CONCEPTO TÉCNICO No. CT - 5182

**Revisión de Estudio Particular de Amenaza y Riesgo
por Fenómenos de Remoción en Masa
Artículo 141 - Decreto 190 de 2004**

FASE DEL ESTUDIO	I (Uno)
SOLICITANTE:	ESPINOSA Y RESTREPO LTDA.
LOCALIDAD:	5. USME
PROYECTO:	URBANIZACION SAN MARCOS
DIRECCIÓN:	CARRERA 3D No. 91-04 SUR*
SECTOR CATASTRAL:	MARICHUELA - TUNJUELITO
UPZ:	58. COMUNEROS
ÁREA (Ha):	1.7*
FECHA DE VISITA Y EMISIÓN:	Febrero 28 de 2008
TIPO DE RIESGO:	Remoción en Masa
EJECUTOR DEL ESTUDIO:	ESPINOSA Y RESTREPO LTDA.

Fotografía No. 1. Aspecto del costado sur occidental del predio donde se observa un terreno con morfología de pendientes bajas

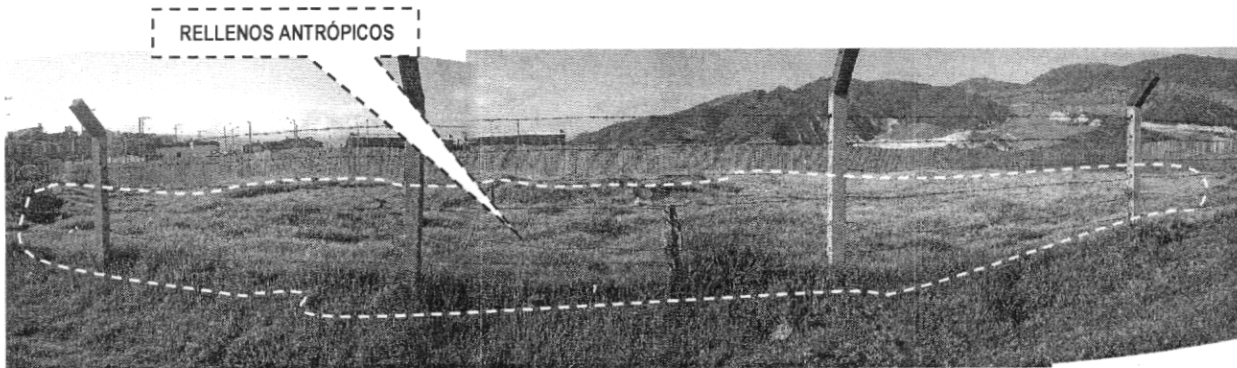
El sector que ocupa el proyecto "Urbanización San Marcos", corresponde con un terreno de pendiente predominantemente baja, en la que no se observan evidencias de procesos de remoción en masa activos; de acuerdo con la inspección visual, en la mayor parte del predio se observa la presencia de suelos orgánicos que aparentemente coinciden con los suelos naturales descritos en el informe revisado; no obstante, en el costado norte del predio y en vecindades con la Avenida Boyacá se detectó la presencia de rellenos antrópicos heterogéneos de los cuales no fue posible establecer su espesor; la localización de tales rellenos coincide con un antiguo drenaje que de acuerdo con los habitantes del sector correspondía a un vertimiento de aguas negras; la influencia del citado drenaje se limita al costado nororiental del predio, donde al parecer se han presentado deformaciones en el terreno que han afectado localmente la estructura de pavimento de la vía que limita por el costado oriental del predio y que corresponde a la Carrera 3B.

Fotografía No. 2 (Tomada en sentido N-S). Aspecto del costado Norte del predio, donde se observa la presencia de rellenos antrópicos heterogéneos cuyo comportamiento y disposición debe ser evaluada.

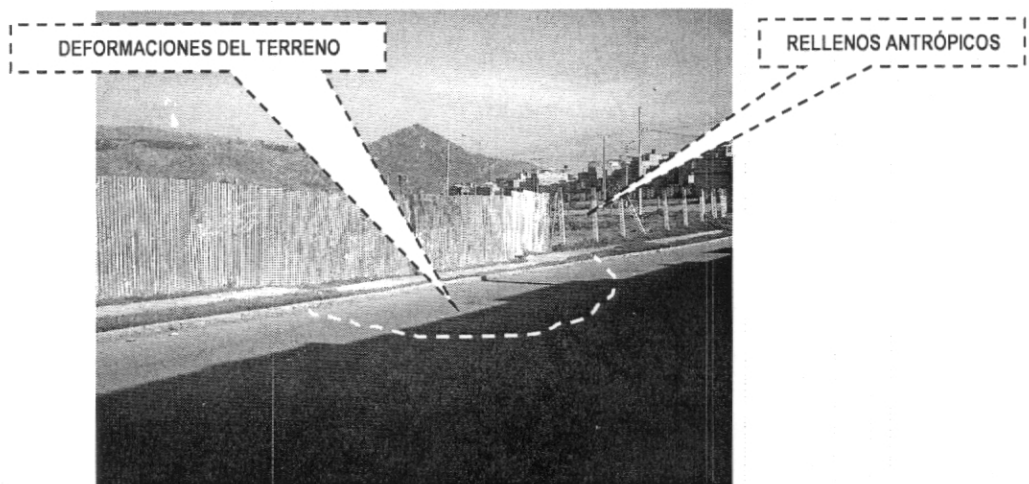
Si bien no se pudo identificar la presencia de procesos erosivos activos tales como los descritos en el estudio realizado por Investigaciones Geotécnicas Ltda. – FOPAE, 1998, es importante resaltar la importancia que adquieren los rellenos antrópicos heterogéneos desde el punto de vista geotécnico, pues si bien es cierto que la probabilidad cinemática de un movimiento en masa por acción de la gravedad es baja, la baja capacidad portante de los mencionados rellenos podría influir en el comportamiento de la cimentación de la infraestructura que se coloque en este costado del predio, por lo cual se recomienda que en los estudios geotécnicos que se elaboren para la implantación del proyecto, se defina claramente el uso o tratamiento que se le dará a tales rellenos o la conveniencia de su retiro.

La Dirección de Prevención y Atención de Emergencias, luego de evaluar los distintos aspectos presentados en el “**Estudio de Riesgo Fase I por Fenómenos de Remoción en Masa para la Urbanización San Marcos, Carrera 3D No. 91-04 Sur, Localidad de Usme, Bogotá D.C.**” elaborado por la Firma Espinosa y Restrepo Ltda. y dado que el Consultor manifiesta bajo su responsabilidad, que la delimitación de la cárcava hecha en el estudio “Zonificación de Riesgo por Fenómenos de Inestabilidad del Terreno en 27 Barrios de la Localidad de Usme” (Investigaciones Geotécnicas Ltda. – FOPAE, 1998) es “imprecisa” ya que incluye un área deprimida no afectada.; se permite conceptualizar, que reconsidera la decisión manifestada en el Concepto Técnico CT – 5103 de de 2007, en relación a que para la construcción del proyecto urbanización San Marcos se requiere adelantar un estudio detallado de remoción en masa que cumpla con los términos de referencia establecidos para una FASE II en la Resolución 227 de 2006; por lo tanto, para la construcción del Proyecto “Urbanización San Marcos” localizado en la Carrera 3D No. 91-04 Sur de la Localidad de Usme NO será necesario adelantar la FASE II del Estudio detallado de amenaza y riesgo por remoción en masa, de acuerdo con lo establecido en la Resolución 227 de 2006. No obstante, dada las bajas propiedades mecánicas de los rellenos antrópicos identificados en el costado Norte del predio, la DPAE no recalifica la zonificación de amenaza para este sector; en consecuencia en el estudio geotécnico se deberá definir el uso o tratamiento que se le dará a tales rellenos o la conveniencia de su retiro.

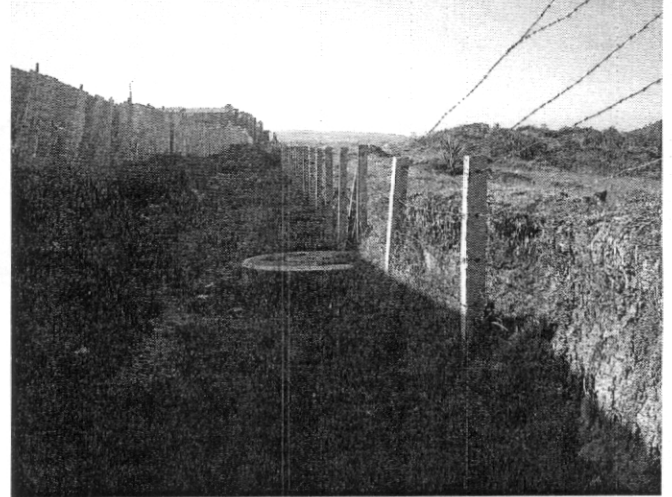
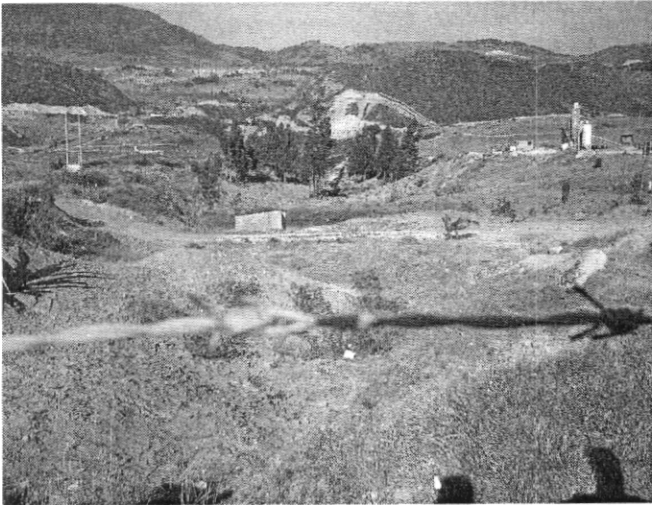
Fotografías No. 4 y 5 Predios adyacentes al costado occidental del predio, se observa que los procesos erosivos se encuentran fuera del área de influencia del proyecto; así mismo se evidencia la construcción de obras de alcantarillado, lo que posiblemente a mitigado la acción erosiva mencionada en el estudio realizado por Investigaciones Geotécnicas Ltda. – FOPAE, 1998.
